Tuan,
Projek : **PROJEK BALAI BOMBA DAN KUARTERS PUTATAN, SABAH.**

Perkara: **Pindaan Rekabentuk 7 - Aluminium Louvers**

No. Projek/Ruj. Fail:	Tarikh : **02/09/2022**	No. Permohonan: **7**
KPKT.600-3/88/1(41) PR 7

BALAI BOMBA
–ALUMINIUM LOUVRES

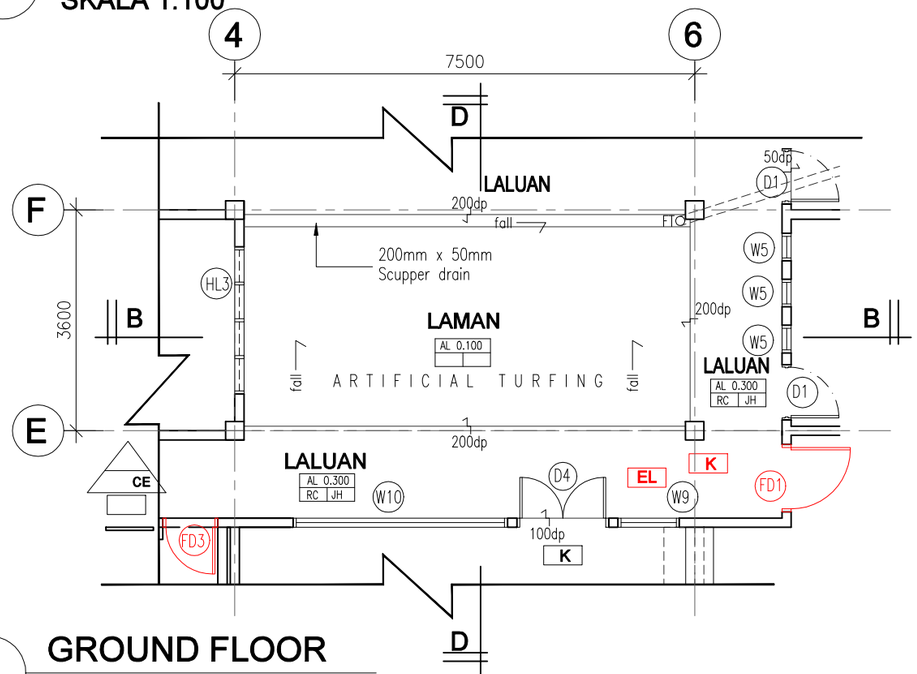
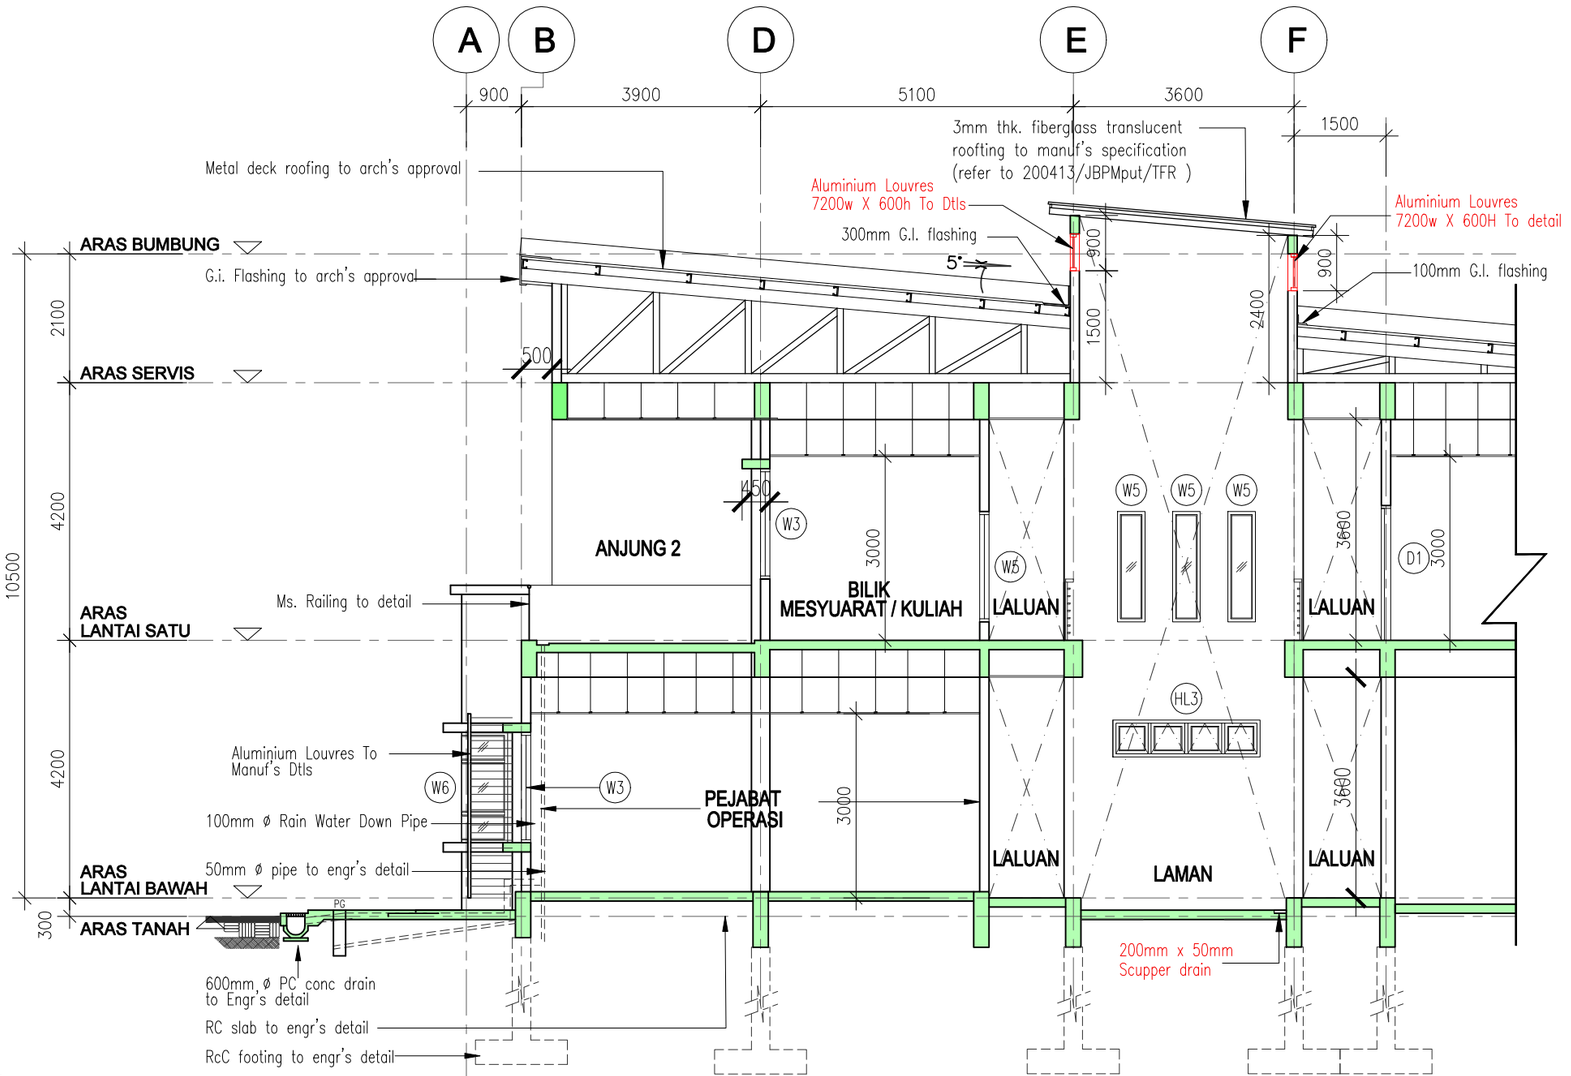
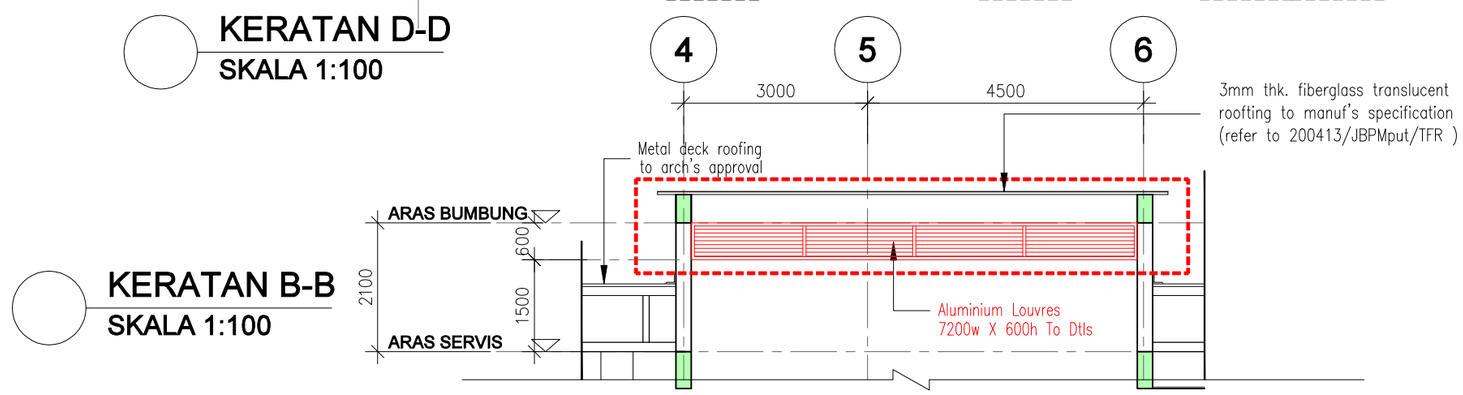
Perubahan ketinggian *Aluminium Louvers* dari 1200mm ke 600mm di *facade* Balai Bomba.

Penambahbaikan rekabentuk ketinggian *louvers* bagi mengelak dari terkena tempias air hujan ke dalam bangunan.
